## ИЗМЕНЕНИЕ N 2 ГОСТ 24194-80 "ХОМУТЫ ОХВАТЫВАЮЩИЕ. КОНСТРУКЦИЯ И ОСНОВНЫЕ РАЗМЕРЫ"

Дата введения  
1 июля 1991 года

Утверждено и введено в действие Постановлением Государственного комитета СССР по управлению качеством продукции и стандартам от 29.11.1990 N 2977.

**Исполнение 2 Для труб = 45 и 67 мм**

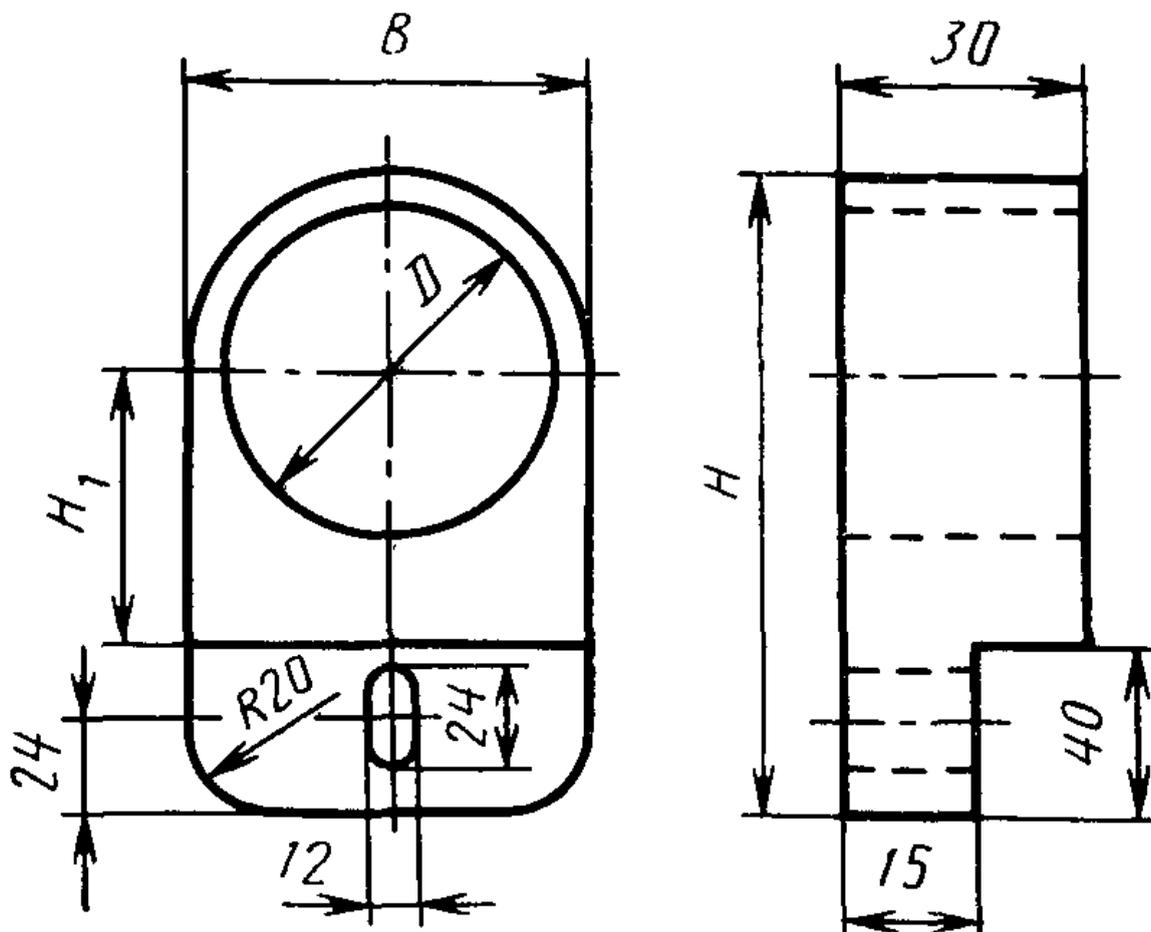
Чертеж дополнить словами: "Исполнение 1" для труб  $D_{\text{н}} = 45$  и  $67$  мм,  $D_{\text{н}} = 93$  и  $122$  мм; дополнить чертежом - "Исполнение 2":

Стандарт дополнить пунктом - 1а: "1а. Охватывающие хомуты должны изготавливаться 2-х исполнений:

1 - из фенопласта;

2 - из стеклопластика или фенопласта".
